N/Réf. : BXL22974_727_PU **BRUXELLES. Avenue de la Renaissance, 45 (arch. L. PEPERMANS)**
Gest. : TS **(= en zone de protection du Cinquantenaire - Musées royaux d'Art et**
V/Réf. : R29/2024 **d'Histoire classés comme ensemble / Inventaire)**
Corr: MAZARAKY Sylvie **DEMANDE DE PERMIS D'URBANISME: diviser une maison unifamiliale en 5**
NOVA : 04/XFD/1928869 **appartements (1ch), construire une lucarne sur chacun des versants ,**
remplacer l'ensemble des châssis en bois par des châssis en PVC, construire
une véranda au rdc arrière (mise en conformité)

Avis de la CRMS

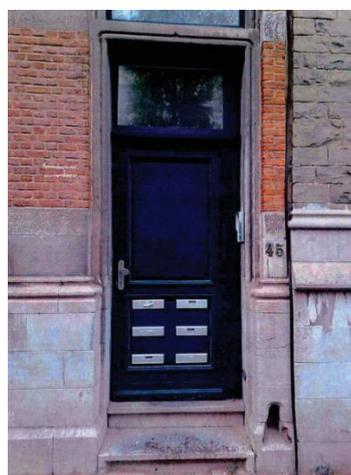
La lucarne en façade avant constitue un élément très peu qualitatif (typologie, matériaux et implantation désaxée), qui dévalorise le bien et les vues depuis le site du Cinquantenaire classé. La CRMS n'est pas favorable à sa régularisation et propose de la remplacer par un dispositif plus discret (par exemple, une ou plusieurs fenêtres de toit placées dans le prolongement des baies des étages - celle de droite existe déjà).

Cette modification est par ailleurs compatible avec l'aménagement intérieur de cette partie des combles (chambre à coucher). Les châssis et de la porte d'entrée en PVC sont également peu qualitatifs.

Lors d'un futur renouvellement, il y a lieu de les remplacer par des châssis en bois de qualité (ceux d'origine sont encore visibles sur les photographies de l'inventaire du patrimoine architectural), davantage adaptés à la typologie du bien. Le traitement des châssis et des lucarnes devra se conformer aux art. 15 et 18 du Règlement Général sur les bâtisses des quartiers entourant le square Ambiorix et le parc du Cinquantenaire.
